Casa Rocha — qué se hizo (plano R1.6 y modelo ETABS R1.0)

Morelia, Michoacán · 2 de octubre de 2026 · Base: 001_PLANO_CROCHA_R1.5.dxf y machote 002_HUAYACAN_R2.2.e2k

REVISIONES
R1.5 SEP-2026 EMISIÓN ANTERIOR.
R1.6 OCT-2026 COMEDOR PARA 15 PERSONAS; ESCALERA SIN EL PRIMER
ESCALÓN (17 PERALTES, HUELLAS COMPENSADAS); EJES H Y 10
A CENTRO DE MURO; MURO, PUERTA Y MUEBLE EN RECÁMARA
PRINCIPAL; BLOQUES DE AUTOS Y SALA; COTAS Y NOTAS
SIN ENCIMARSE; DIBUJOS AMPLIADOS EN LÁMINAS.

ESCALERA CURVA — DETALLE (RECALCULADA: SE ELIMINA EL PRIMER ESCALÓN)

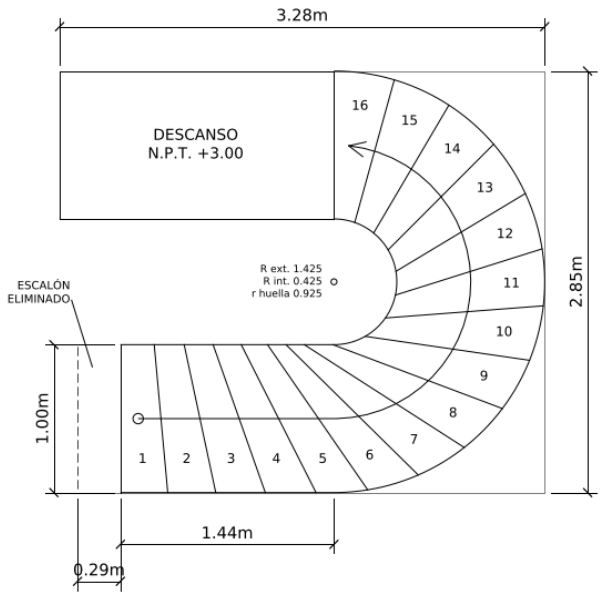
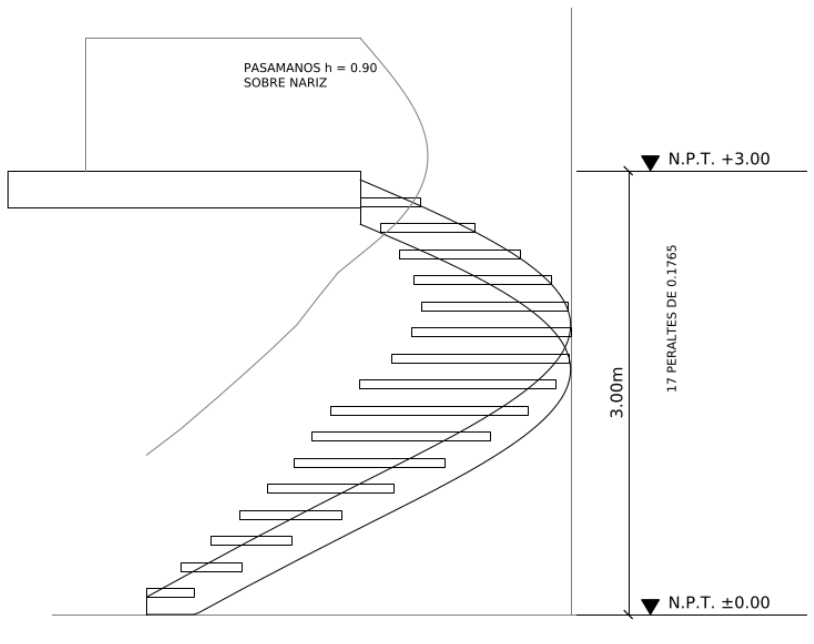
- **Escalera sin el primer escalón:** el arranque se recorre 0.29 m y se mantienen 17 peraltes. Se redibujó en planta baja, planta alta, cortes A-A' y B-B' (además ya asienta en N.P.T. ±0.00; antes estaba 4 cm arriba) y en la lámina A-03, con isométrico nuevo y tablas de geometría y trazo.

Escalera recalculada (no cumplía con sólo quitar el escalón):

Opción	Peralte	Huella en línea de huella	Huella a 0.40 del barandal int.	2P + H	¿Cumple?
16 peraltes (sólo quitar el escalón)	0.1875	0.29	0.26	0.665	No: P > 0.18 y 2P+H > 0.65
17 peraltes, 11 huellas radiales en la curva	0.1765	0.264	0.236	0.617	No: H40 < 0.25
17 peraltes, 16 huellas compensadas (elegida)	**0.1765**	**0.264 – 0.278**	**0.251 – 0.265**	**0.617 – 0.631**	**Sí (criterio del plano)**

Mismo hueco y mismos radios (int. 0.425 / ext. 1.425). La huella interior mínima es de 0.123 m. Queda pendiente con el D.R.O.: el Reglamento de Morelia pide huella de 0.28 y máximo 15 peraltes entre descansos, y la escalera original ya tenía 17.

1. SE ELIMINA EL PRIMER ESCALÓN: EL ARRANQUE SE RECORRE 0.29 m (DE 37.551 A 37.841 EN EJES DE PLANTA).
2. DESNIVEL 3.00 m = 17 PERALTES DE 0.1765 m (MÁX. 0.18 ✓).

3. 16 HUELLAS COMPENSADAS (BALANCEADAS) EN TODO EL TRAMO: EN LÍNEA DE HUELLA (r = 0.925) 0.264 A 0.278 m; A 0.40 m DEL BARANDAL INTERIOR 0.251 A 0.265 m (MÍN. 0.25 ✓).

4. 2P + H = 0.617 A 0.631 m (ENTRE 0.61 Y 0.65 ✓).
5. CON EL MISMO HUECO, 11 HUELLAS RADIALES DARÍAN 0.236 m A 0.40 DEL BARANDAL (NO CUMPLE); CON 16 PERALTES EL PERALTE SERÍA 0.1875 m (NO CUMPLE). POR ESO SE COMPENSA.

8. VERIFICAR CON EL D.R.O.: EL REGLAMENTO DE MORELIA PIDE HUELLA 0.28 Y MÁX. 15 PERALTES ENTRE DESCANSOS (LA ESCALERA ORIGINAL YA TENÍA 17).
